**AVIS RELATIF À LA PROTECTION
CONTRE LES EVENTUELS EFFETS NOCIFS ET NUISANCES
PROVOQUÉS PAR LES RAYONNEMENTS NON IONISANTS
GÉNÉRÉS PAR DES ANTENNES ÉMETTRICES STATIONNAIRES**

Commune : GENAPPE - Exploitant : ORANGE

Référence exploitant : 128W1_5/30049W1_2 / 40049W1_1 / 50049W1_1

Rapport n° 2327 / 2024

Figure 1 : Vue en plan des lieux de séjour et des points de contrôle

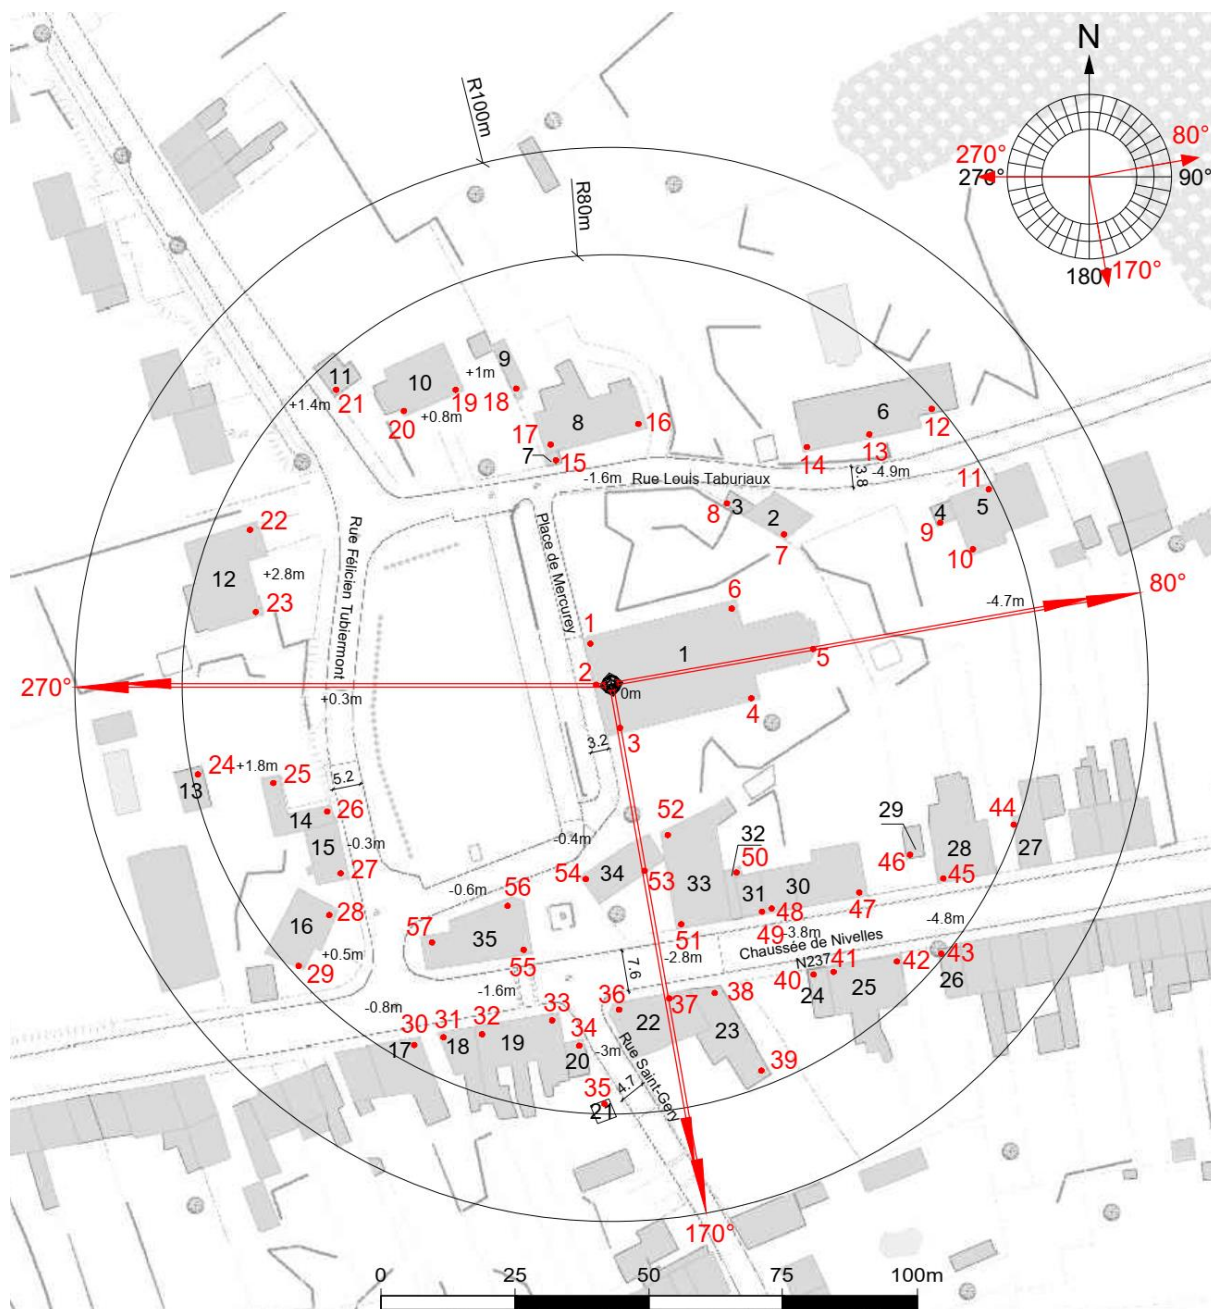
- le numéro du point de contrôle repris sur un des plans de la figure 1;
- le numéro du LS dans lequel se trouve le point de contrôle de la 1^{ère} colonne ;
- l'atténuation d'obstacle prise en compte pour le calcul de l'indice d'exposition dans le LS ;
- le résultat du calcul de l'indice d'exposition.

N° point de contrôle	LS	Atténuation (dB)	Indice d'exposition relatif à la limite par installation IE_i
23	LS12	3,0	0,400
22	LS12	3,0	0,362
28	LS16	3,0	0,339
29	LS16	3,0	0,330
30	LS17	3,0	0,302
25	LS14	3,0	0,293
32	LS19	3,0	0,264
24	LS13	3,0	0,260
33	LS19	3,0	0,230
42	LS25	3,0	0,208
44	LS27	3,0	0,181
57	LS35	3,0	0,164
41	LS25	3,0	0,159
26	LS14	3,0	0,156
12	LS6	3,0	0,147
31	LS18	3,0	0,140
45	LS28	3,0	0,138
36	LS22	3,0	0,138
37	LS22	3,0	0,128
53	LS34	3,0	0,117
54	LS34	3,0	0,105
11	LS5	3,0	0,104
55	LS35	3,0	0,104
27	LS15	3,0	0,090
21	LS11	3,0	0,083
39	LS23	3,0	0,083
56	LS35	3,0	0,072
20	LS10	3,0	0,069
48	LS30	3,0	0,067
10	LS5	3,0	0,067
13	LS6	3,0	0,066
35	LS21	3,0	0,064
38	LS23	3,0	0,055
47	LS30	3,0	0,055
49	LS31	3,0	0,055

Figure 2 : Vue en plan des installations d'antennes dans un rayon de 300 mètres autour de l'installation faisant l'objet de la demande d'avis

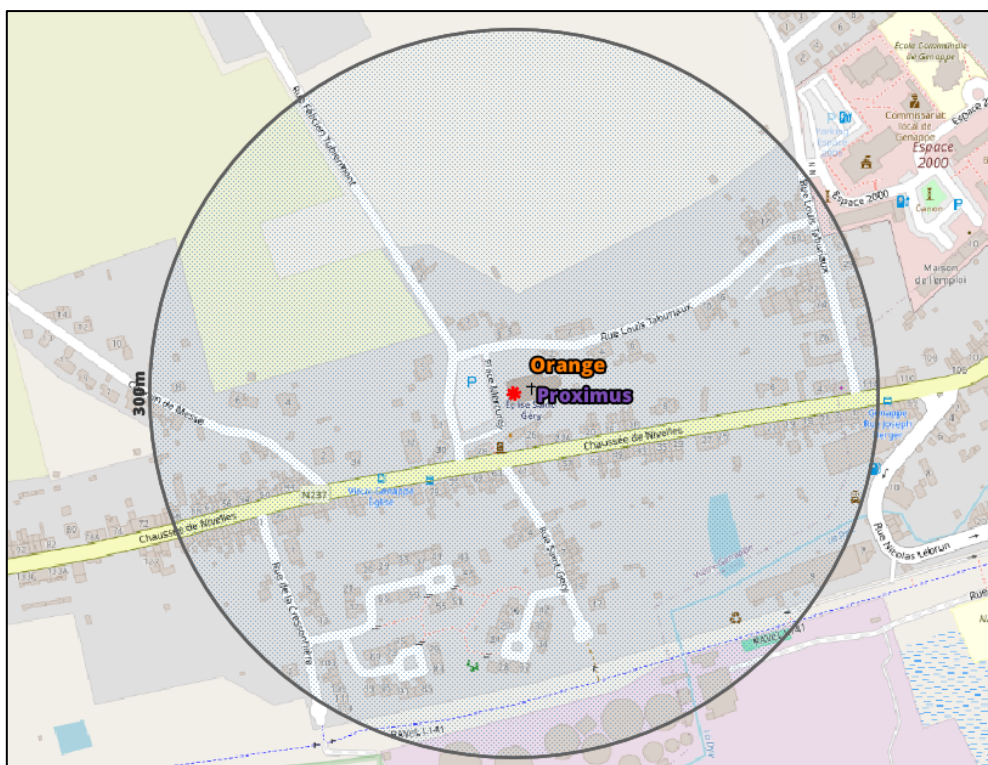
- il y a au plus 4 installations d'antennes émettrices stationnaires présentes dans la zone d'évaluation de 300 mètres de rayon représentée dans la figure 2, y inclus l'installation référencée dans le paragraphe 2 : la limite cumulative définie à l'article 4, §2 du décret est nécessairement respectée dans les lieux de séjour à l'intérieur de la zone d'évaluation de 300 mètres de rayon ;

- il y a exactement 5 installations d'antennes émettrices stationnaires présentes dans la zone d'évaluation de 300 mètres de rayon représentée dans la figure 2, y inclus l'installation référencée dans le paragraphe 2 et il existe, pour 3 ou 4 de ces installations, un avis attestant le respect de la limite abrogée de 3 V/m : la limite cumulative définie à l'article 4, §2 du décret est nécessairement respectée dans les lieux de séjour à l'intérieur de la zone d'évaluation de 300 mètres de rayon ;

- dans tous les autres cas, il a été vérifié que la limite cumulative définie à l'article 4, §2 du décret n'est pas dépassée dans les lieux de séjour sur base du nombre d'installations localisées dans la zone d'évaluation de 300 mètres de rayon représentée dans la figure 2, de leur localisation ainsi que des données inscrites dans la figure 1 et au paragraphe 4 du présent avis et dans les avis attestant le respect de la limite par installation ou de la limite abrogée de 3 V/m relatifs aux autres installations reprises dans la figure 2.

Compte tenu des considérations ci-dessus, il apparaît que l'intensité du rayonnement électromagnétique généré, dans les lieux de séjour situés dans un rayon de 300 mètres autour de l'installation référencée dans le paragraphe 2, par l'ensemble des antennes émettrices stationnaires de l'ensemble des exploitants du même site d'antennes émettrices stationnaires respecte la limite fixée à l'article 4, § 2 du décret.
